ADELANTAR OBRAS DE ADECUACIÓN, MEJORAMIENTO Y MANTENIMIENTO CORRECTIVO A LAS PLANTAS FISICAS, ASI COMO LA ADECUACIÓN Y/O MEJORAMIENTO DE COMEDORES ESCOLARES DE LOS COLEGIOS DISTRITALES, CON EL FIN DE ATENDER LOS REQUERIMIENTOS Y NECESIDADES EN TERMINOS DE INFRAESTRUCTURA PARA LA PRESTACIÓN DEL SERVICIO EDUCATIVO

COLEGIO
PORFIRIO BARBA JACOB
SEDE A

CONTRATO - CO1. PCC NTE 881165

Proyecto:	INTERVENTORÍA TECNICA, ADMINISTRATIVA, JURIDICA, FINANCIERA Y AMBIENTAL AL CONTRATO OBRAS DE ADECUACION, MEJORAMIENTO Y MANTENIMIENTO CORRECTIVO DE LAS PLANTAS FISICAS, ASI COMO LA ADECUACION Y/OMEJORAMIENTO DE COMEDORES ESCOLARES DE LOS COLEGIOS DISTRITALES.		
Contratista:	BALER AVELLA	Interventoria:	INTERDESARROLLO
Contrato:	CO1.PCCNTR.881165	Contrato:	CO1.PCCNTR.883206
Informe No.:	3	Periodo:	10 JULIO AL 09 DE AGOSTO DEL 2019

ESQUEMA 1 PLANTA DE LOCALIZACION

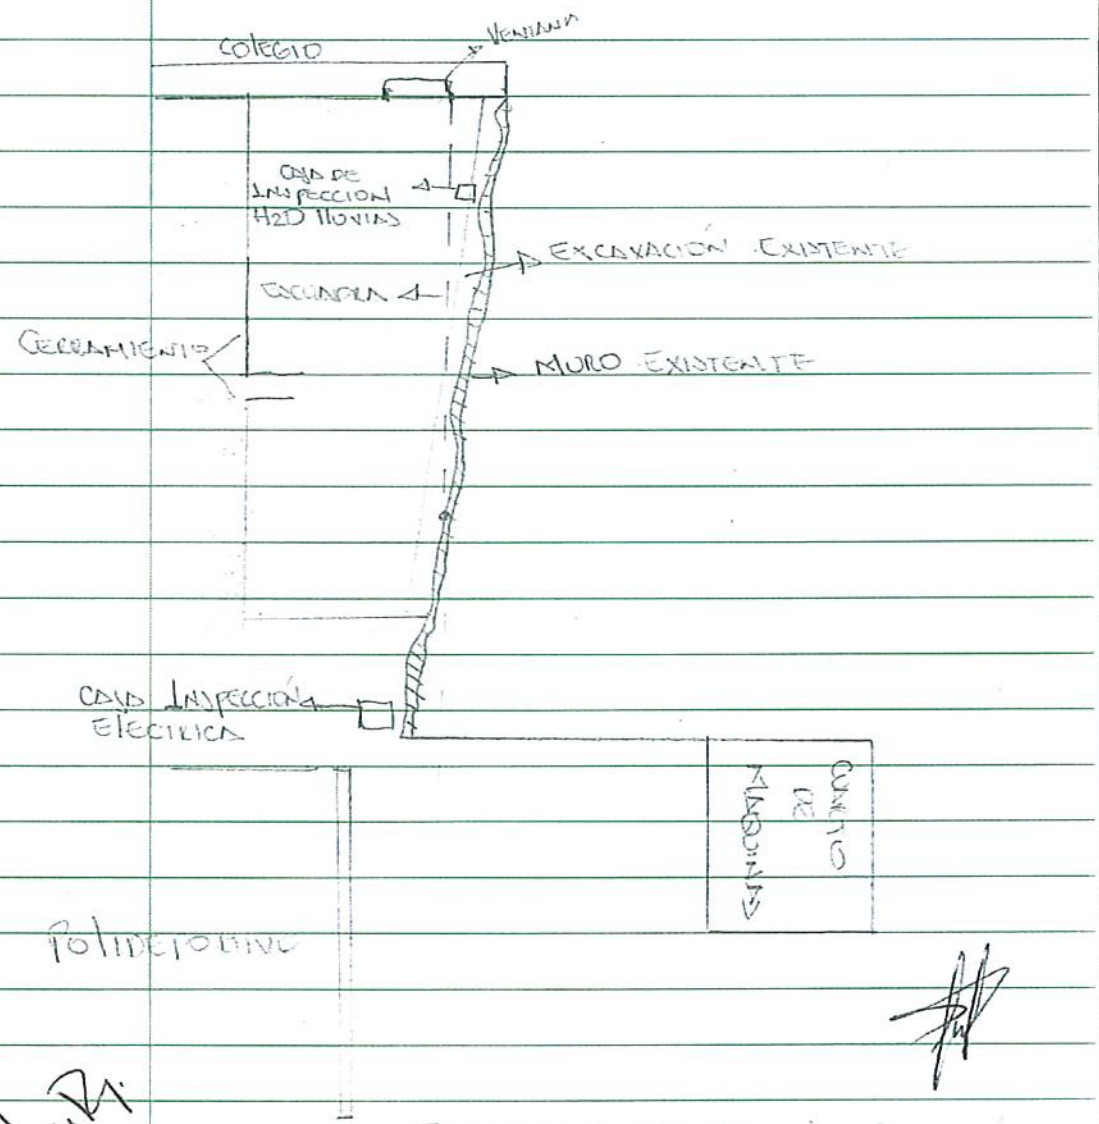
SE LE SOLICITA AL CONTRATISTA TRAZAR UNA PERPENDICULAR O ESCUADRA CON RESPECTO AL MURO DEL COLEGIO PARTIENDO DEL BORDE DEL MARCO DE LA VENTANA PARA PODER TRAZAR EL MURO A CONSTRUIR. SE SOLICITA MEJORAR EL ACABADO DEL PAÑETE EXTERIOR DONDE HAY QUIEBRES Y FISURAS. Y NO HAY UNIFORMIDAD TIENE DIFICULTAD CON EL CRUCE DE LOS TUBOS Y LA POSIBLE LOCALIZACIÓN DEL MURO DE SOLICITA INSTALAR UNOS SEMICODOS PARA INGLESAR LAS AGUAS LLUVIAS A LA CAJA DE INSPECCIÓN.

AL TRAZAR LA ESCUADRA SE EVIDENCIA QUE LA LINEA PERPENDICULAR PROYECCIÓN DEL MURO DIFIERE MUCHO CON LA EXCAVACIÓN REALIZADA Y POR DONDE SE DESEA TRAZAR Y CONSTRUIR EL MURO RESPECTO AL MURO EXISTENTE. SE ENCUENTRAN EN EL MOMENTO EN INGRESO DE MATERIAL AL SITIO DE TRABAJO DESDE LA ENTRADA AL COLEGIO, EN EL MOMENTO HAY UN CLIMA LLUVIOSO MODERADO.

ESQUEMA 2 DETALLE EXCAVACIÓN

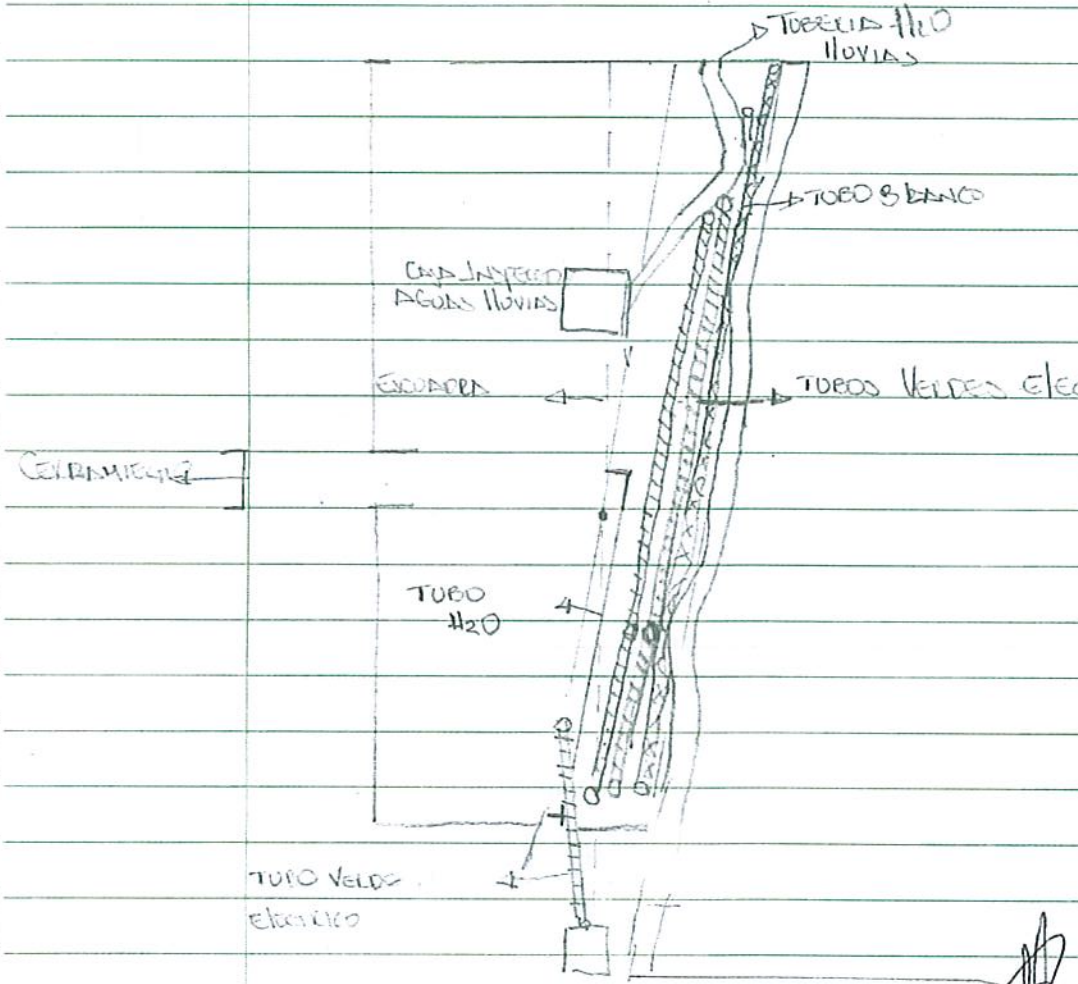
AL VOLVER A VISUALIZAR QUE LA ESCUADRA O LINEA PERPENDICULAR DIFIERE MUCHO CON EL LUGAR DONDE SE DESEA CONSTRUIR EL MURO, SE INSPECCIONA LOS TUBOS VERDES QUE SE ENCUENTRAN PARALELOS AL MURO CONSTRUIDO Y LA CAJA DE INSPECCIÓN ELECTRICA SE DESIDE QUITAR ESOS 2 TUBOS HASTA DONDE SE ENCUENTRA LA EXCAVACIÓN.

AL QUITAR LOS TUBOS VERDES PARALELOS AL MURO CONSTRUIDO, SE SUGIERE TRAZAR O LOCALIZAR EL MURO

DESDE LA PARTE EXTERIOR DEL TUBO BLANCO PARALELO AL MURO CONSTRUIDO HASTA DONDE SE ME PERMITA CONSTRUIR EL ANCHO DEL CICLOPEO SOLICITADO CON RESPECTO AL TUBO VERDE QUE SE ENCUENTRA SESGADO Y SALE DE LA CAJA DE INSPECCIÓN. DESDE ESE PUNTO TRAZAR UNA LINEA RECTA PARALELA AL MURO CONSTRUIDO PARA QUE EL MURO QUE DESEA CONSTRUIR ESTE PARALELO AL ANTERIORMENTE MENCIONADO.
